Avis 2024_42
**Avis sur le Projet de
Modification n°2 du
PLUi Grand Lac (Ex
CALB)**
**EXTRAIT DU REGISTRE DES DELIBERATIONS
DU CONSEIL MUNICIPAL**
SEANCE DU 21 OCTOBRE 2024

ANNEXE DELIBERATION 2024-42

MODIFICATIONS PROJETEES SUR LA COMMUNE DE BOURDEAU

~~B2-3~~ Bourdeau / Champs des Steppes

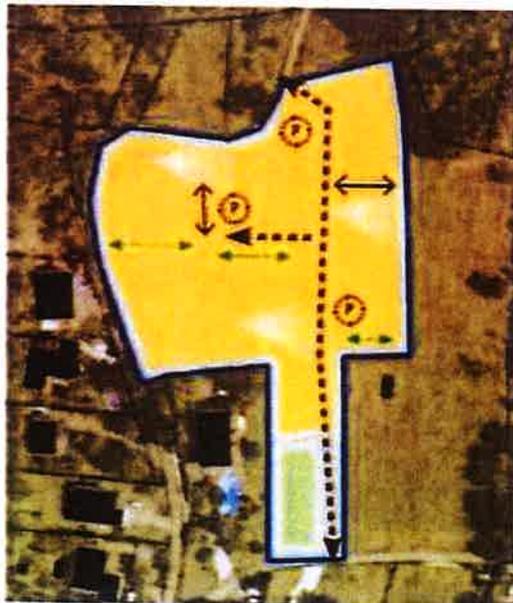
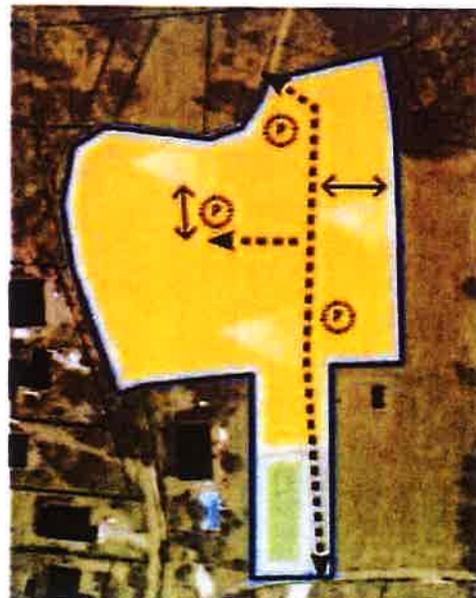
Cependant, il apparait que ces cheminements doux ne répondent pas à un réel besoin et débouchent d'un côté sur un espace agricole privé, ils ne sont donc pas pertinents. Il est proposé à travers cette modification de les retirer. Les cheminements seront communs pour les véhicules et les piétons.

Avant modification
« Une liaison piétonne ouest-est doit être intégrée à l'opération »
Après modification
« Une liaison piétonne ouest-est doit être intégrée à l'opération »

B6 – Bourdeau / Sur l'Épine

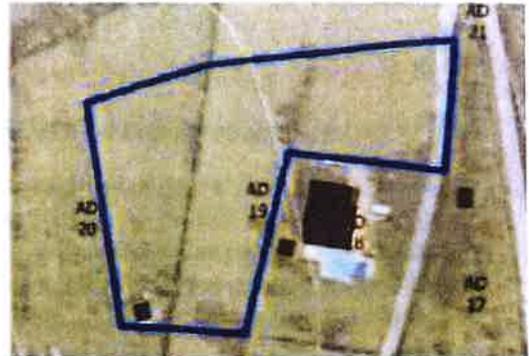
A ce jour, deux logements ont déjà été autorisés avant l'approbation du PLUi en 2019 et réalisés sur ce site et l'OAP n'est aujourd'hui plus pertinente. Il est proposé de retirer l'OAP et de classer le site en zone UD.

Comme indiqué précédemment, il est proposé de supprimer l'OAP B6 car à ce jour, deux logements ont déjà été réalisés sur ce site et l'OAP n'est aujourd'hui plus pertinente. Il est proposé de reclasser le site en zone UD à la place du 1AUh. Ce site est maintenant urbanisé.

B8 – Bourdeau / Les Prés

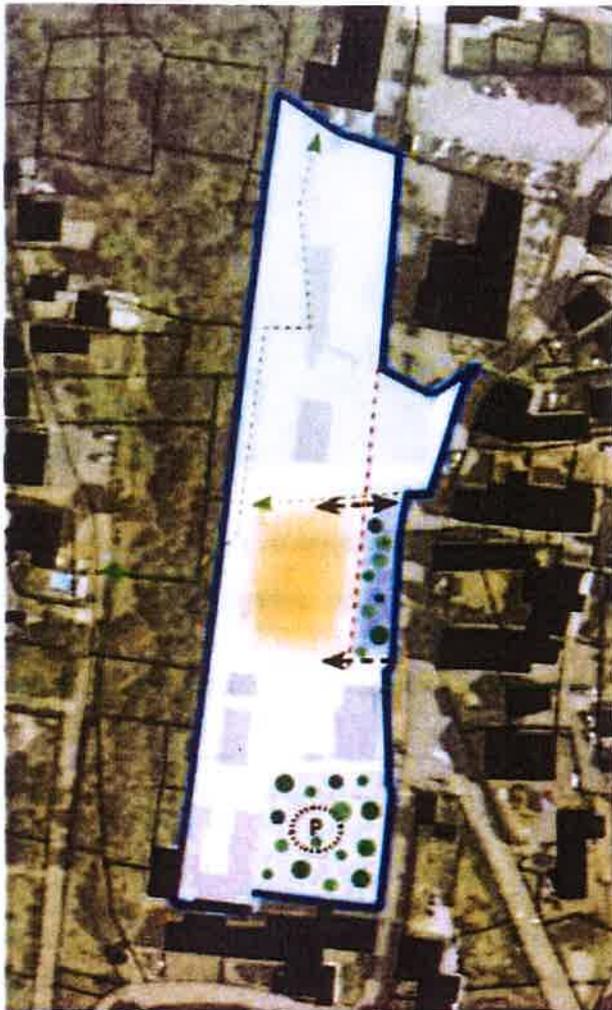
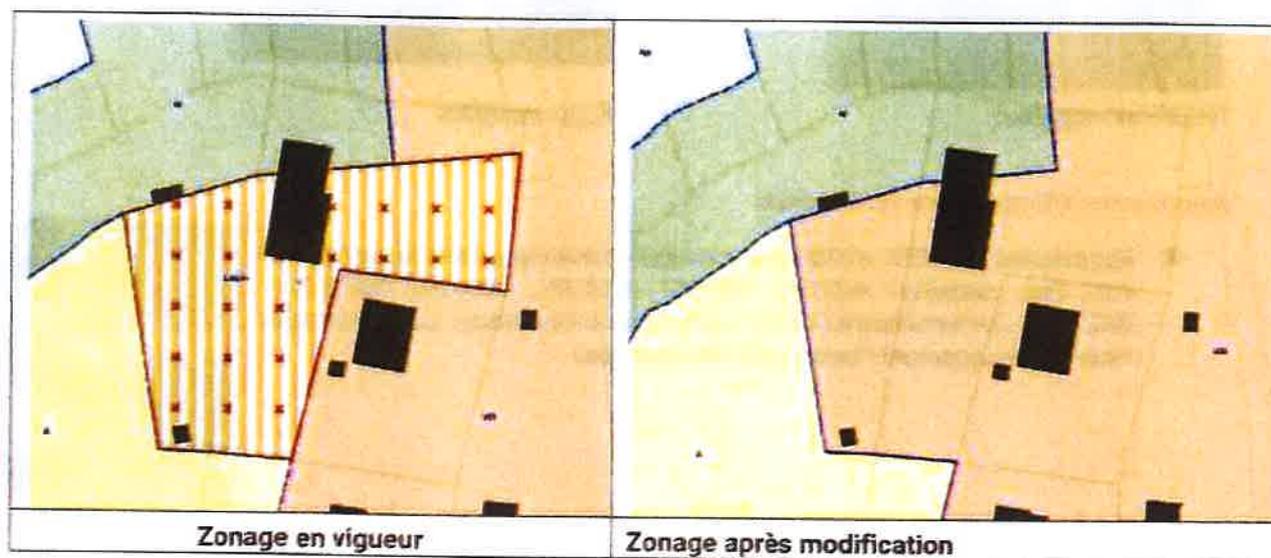
Il est proposé dans cette modification de retirer les cheminements piétons du schéma de l'OAP car la localisation de ceux-ci n'est pas pertinente. En effet :

- Partiellement, ces liaisons aboutissent sur des propriétés privées ;
- Les liaisons douces sont favorisées sur la route du port, à proximité de la placette, côté Est ;
- Les niveaux de construction rendent impossible l'accès à tous, piétons, vélos, véhicules, côté Ouest ;
- L'organisation des bâtiments en plusieurs éléments constitue un accès naturel aux bâtiments, exclusivement aux piétons et vélos.

~~Les cheminements piétons doivent s'inspirer du schéma ci-avant. D'autres cheminements complémentaires sont possibles.~~

Modification d'Emplacements Réservés

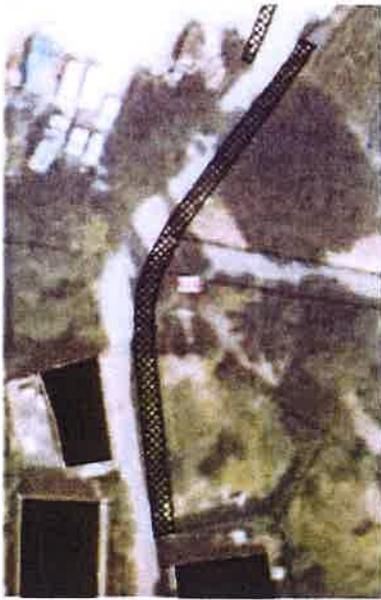
- Modification de l'ER n°b14 à destination de la gestion des eaux pluviales et au bénéfice de la commune de Bourdeau. Occupant une surface de 207 m² en PLU en vigueur, il est dorénavant de 133 m². En effet, il n'occupe plus la parcelle AA0083, mais seulement les parcelles AA0012, AA0014 et AA0015.
